| მისამართი | ცაგარელის ქ. №35 |
| მრავალბინიანი საცხოვრებელი სახლი | |

# ჭრილი "1-1"

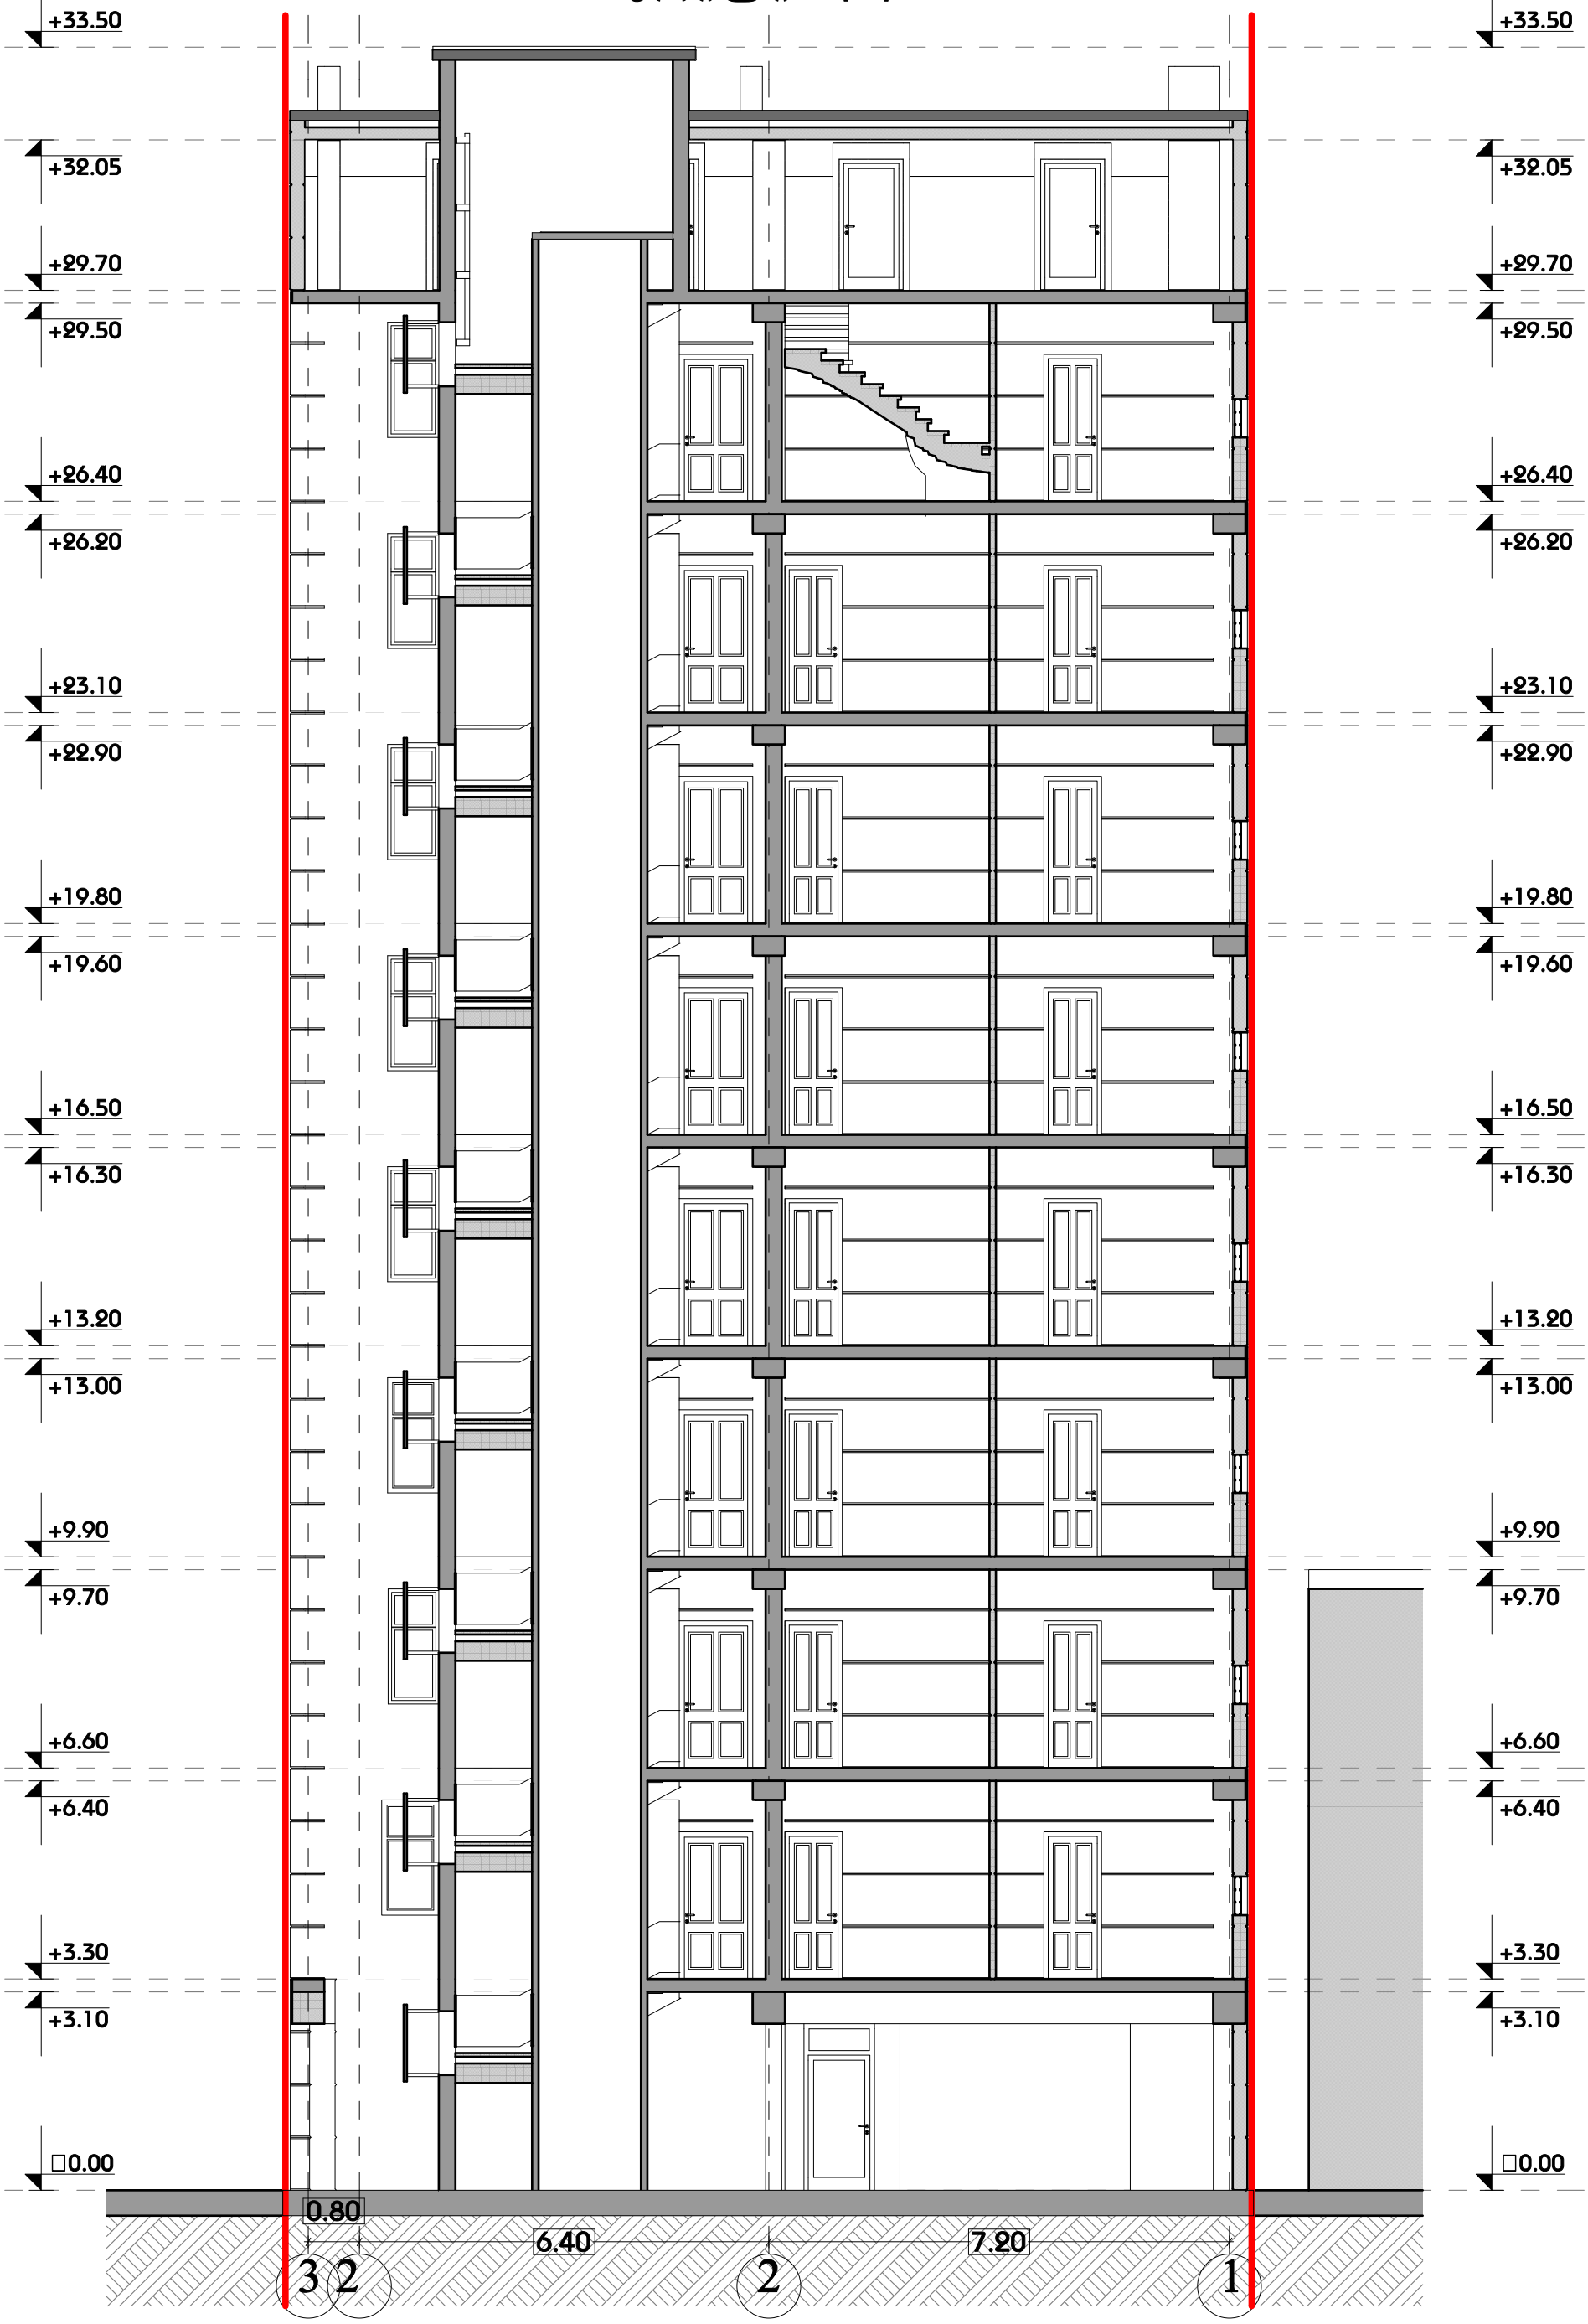
1. **შენობა-ნაგებობის ყველა სართულისა და სახურავის გეგმები, მასშტაბი 1:100. -> .გეგმების pdf ფაილი.**:
პროექტით გასათვალისწინებელია პანდუსი შშმ პირთა ლიფტამდე თავისუფალი გადაადგილებისათვის, გაითვალისწინეთ შშმპ-თათვის განკუთვნილი პანდუსის დახრა არ უნდა აღემატებოდეს 6%-ს, სამანქანო ღია პანდუსი 14%-ს, ხოლო დახურული 18%-ს პროექტირებით „1-3“ და „ა-ა“ ღერძების მიმართ გათვალისწინებული პარკირების ადგილები სცდება საკადასტრო საზღვარს, საჭიროა აღნიშნული მოაქციოთ საკადასტრო საზღვრებში. სახანძრო უსაფრთხოების ნორმებიდან გამომდინარე ავტოსადგომის სართულზე საჭიროა კიბის უჯრედები და ლიფტები დანარჩენი სივრცისგან გამოყოთ ტამბურით. წარმოდგენილი პროექტით არ არის უზრუნველყოფილი ავტომობილების თითოეულ სადგომამდე თავისუფალი გადაადგილება და პარკირება, დაიტანეთ მოძრაობის სქემა შესვლა-გამოსვლის ჩვენებით, სავალი ნაწილის და პარკინგის გაბარიტების მითითებით.

შესწორებულია ტექნიკური ხარვეზი (ნიშნულების სხვაობა) შესაბამისად არ არის საჭიროება გათვალისწინებული იყოს პანდუსი შშმ პირთათვის.

ასევე გასწორებულია 1-3 და ა-ა ღერძების მიმართ პარკირების ადგილები რომლებიც მოექცა საკადასტრო საზღვრებში.

დაკორექტირდა სახანძრო უსაფრთხოების ნორმებიდან გამომდინარე ავტოსადგომი რომელიც ორი მხრიდან გახდა გამჭოლი შესაბამისად სართულზე არ არის საჭირო კიბის უჯრედი და ლიფტი დანარჩენი სივრცისგან გამოვყოთ ტამბურით, ვინაიდან ავტო სადგომი არ არის დახურულს სივრცეში, კეძოდ 3-1 და დ-დ ღერძების მიმართ მთლიანად და ასევე 1-3 და ა-ა ღერძების მიმართ ნაწილობრივ სივრცე არის  გახსნილი.

უზრუნველყოფილია ავტომობილების თითოეულ სადგომამდე თავისუფალი გადაადგილება და პარკირება, დატანილია მოძრაობის სქემა შესვლა გამოსვლის ჩვენებით, მითითებულია სავალი ნაწილის და პარკირების გაბარიტები.
